改善箇所説明図

改善の内容

①電装系

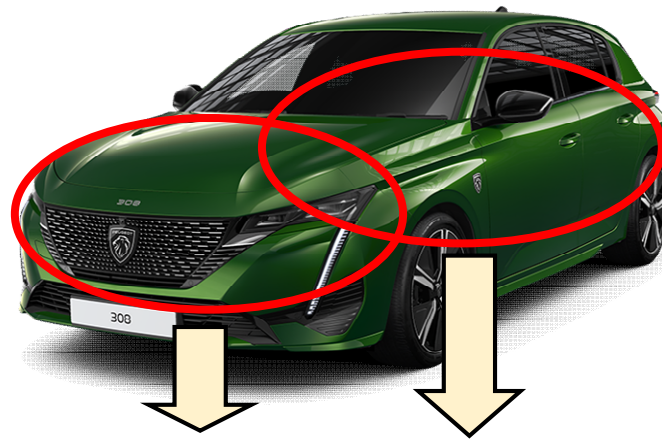
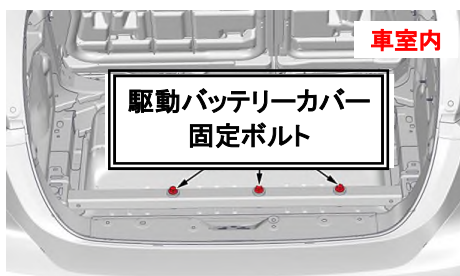
以下の(基準不適合部位)①②に示す、電装系部品及び操縦系部品を固定するボルト・ナットにおいて、品質管理が不適切なため、締め付けが不足しているものがある。そのため、そのまま使用を続けるとボルト・ナットが緩んで異音が発生し、最悪の場合はエンジン停止、車両火災、操舵不能となるおそれがある。(基準不適合部位)

①電装系: ヒューズボックスハーネス/バッテリープラスケーブル/2nd バッテリープラスケーブル/センターコンソールハーネス/駆動バッテリーカバー

- ①電装系の組み付け修正(固定ボルト・ナットを規定トルクで締め付ける。)
- ②操舵系の組み付け修正(固定ナットを規定トルクで締め付ける。)

②操舵系

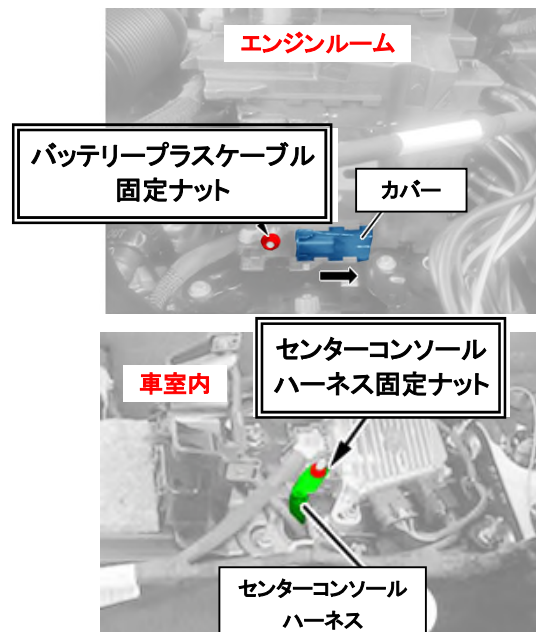
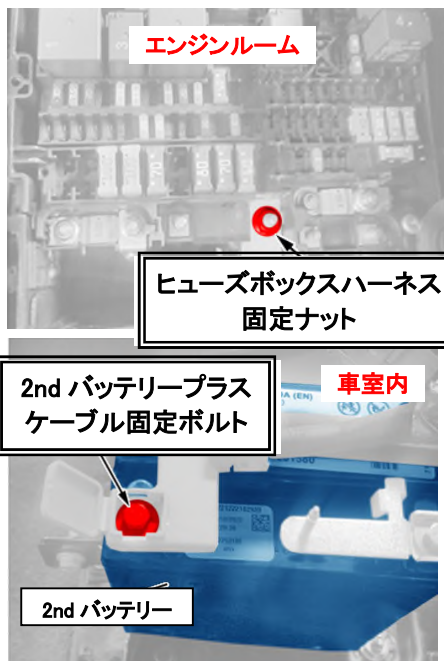
②操舵系: ステアリングコラム
